## **Stellungnahme zum Projekt: Hochwasserschutz Wegebau: Errichtung einer Bau- und Betriebsstraße von der bestehenden Kläranlage Dormagen bis zum geplanten Pumpwerk sowie eines Rad- und Fußweges (Freizeitverkehr) bis zu Piwipper Straße. Version 1.2. RWE Power AG**

Die RWE Power AG hat mit Datum vom 13.05.2024 ein Konzept zum „Hochwasserschutz Wegebau: Errichtung einer Bau- und Betriebsstraße von der bestehenden Kläranlage Dormagen bis zum geplanten Pumpwerk sowie eines Rad- und Fußweges (Freizeitverkehr) bis zu Piwipper Straße“ im Rahmen des Projekts „Rheinwassertransportleitung“ vorgelegt.

Die hier vorliegende Stellungnahme wurde im Rahmen des Auftrags vom 21.09.2023 erstellt. Ziel der Stellungnahme ist es, die beiden folgenden Aspekte in Zusammenhang mit der Hochwasserverträglichkeit der Maßnahme zu prüfen:

Abbildung 1: Schnitt A-A des Dammkörpers im Bereich der Kläranlage (Quelle: RWE Power AG)

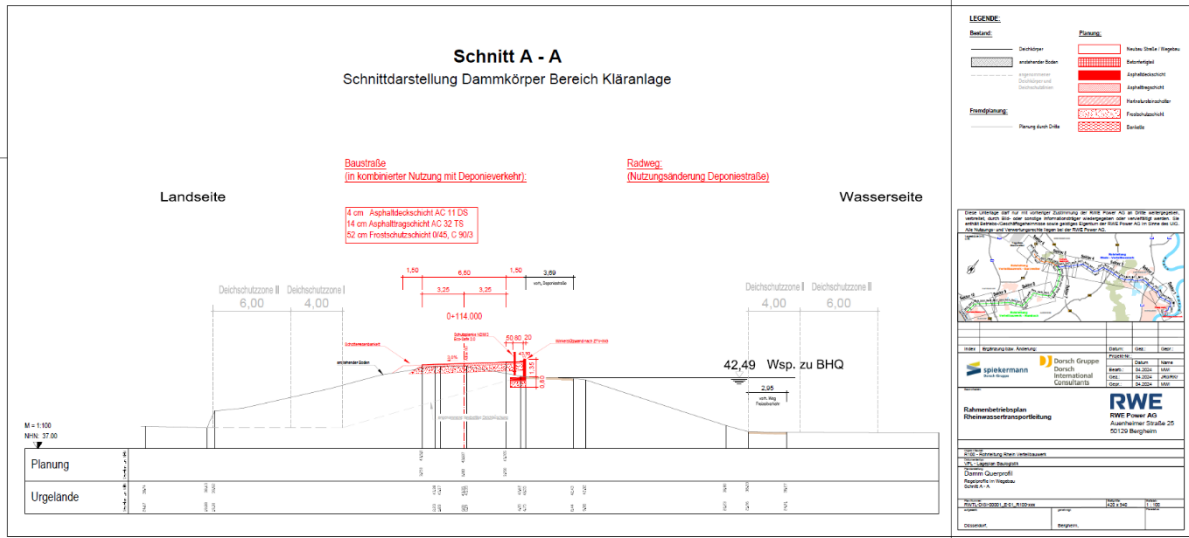
Zur Beurteilung eines möglichen Eingriffs in den Hochwasserquerschnitt des Rheins werden die beiden Querschnitte A-A und B-B verwendet, die von der RWE Power AG am 13.5.2024 zur Verfügung gestellt wurden. In roter Schrift bzw. Farbe wurde die bauliche Zuwegungsmaßnahme eingezeichnet. Die Baustraße wird auf der Anschüttung errichtet. Die Winkelstützwand wird im Kronenbereich luftseitig mit einer maximalen Tiefe von 0,80 m ab GOK in den Deichkörper eingebracht. Der maßgebende Rheinwasserstand bei Hochwasser bei BHQ2004 beträgt 42,49 mNN (s. Abbildung 1 und Abbildung 2). Aus beiden Abbildungen ist ersichtlich, dass kein Eingriff in den Abflussquerschnitt bei BHQ2004 vorliegt.

Aus Abbildung 1 ist ersichtlich, dass bei Schnitt A-A die Winkelstützmauer inkl. der Frostschuttschicht auf der Binnenseite des vorhandenen Radweges ungefähr 80cm in den Deichkörper einbindet. Die Baustraße selber bindet nicht in den vorhandenen Deichkörper (als gestrichelte Linie dargestellt) ein, sondern wurde auf die Anschüttung aufgesetzt, die bislang dem Freizeitverkehr (Radweg) dient. Somit beschränkt sich der Eingriff in den vorhandenen Deichkörper auf die Frostschuttschicht auf der wasserabgewandten Seite des Deichkörpers. Aufgrund der bestehenden Anschüttung gibt es hier zudem eine Verstärkung des Deichkörpers. Vor diesem Hintergrund wird die Hochwasserschutzfunktion des Deiches durch die bauliche Zuwegungsmaßnahme nicht beeinträchtigt.

Abbildung 2: Schnitt B-B des Dammkörpers (Quelle: RWE Power AG)

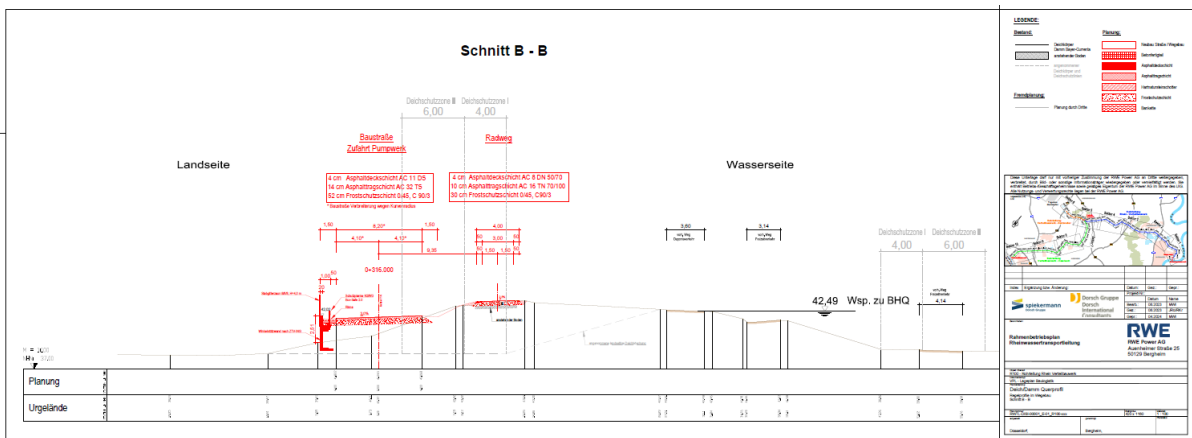
Aus Abbildung 2 ist ersichtlich, dass für Schnitt B-B weder der Radweg, noch die Baustraße in den angenommenen Deichkörper einbinden. Somit kann ein Einfluss auf die Deichsicherheit für den angenommenen Deichkörper ausgeschlossen werden. Im Übrigen haben die Zuwegungsmaßnahmen an der Anschüttung ebenfalls keinen relevanten Einfluss auf die Sicherheit des Deichkörpers.
